ANEKS nr 1 DO APROBATY TECHNICZNEJ ITB AT-15-5876/2010

**DRZWI WEWNĘTRZNE PRZESUWNE
THERMOD SKJ**

Warszawa, 16 grudnia 2010 r.

Rys. 9. Przekrój stalowego kształtownika ościeżnicowego drzwi THERMOD SKJ

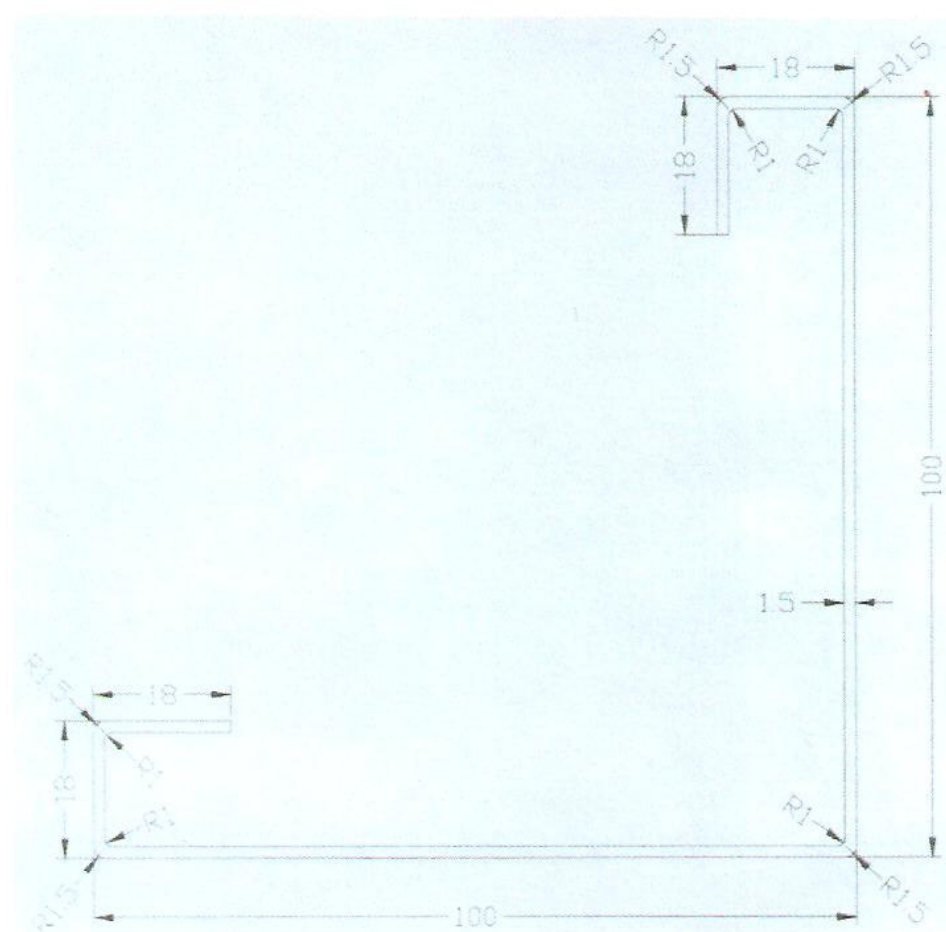
W drzwiach stosowane są ościeżnice wykonane z kształowników aluminiowych (EN AW-6063 wg PN-EN 573-3:2005), o przekrojach zgodnych z rys. 6 lub z kształownika ze stali nierdzewnej, o przekroju zgodnym z rys. 9.

3.1.1.1. Kształowniki ościeżnicowe. Ościeżnica powinna być wykonywana z aluminiowych kształowników ościeżnicowych (EN AW-6063 wg PN-EN 573-3:2005), o przekrojach zgodnych z rys. 6 lub z kształownika ze stali nierdzewnej, o przekroju zgodnym z rys. 9.

5. Dodaje się rys. 9:
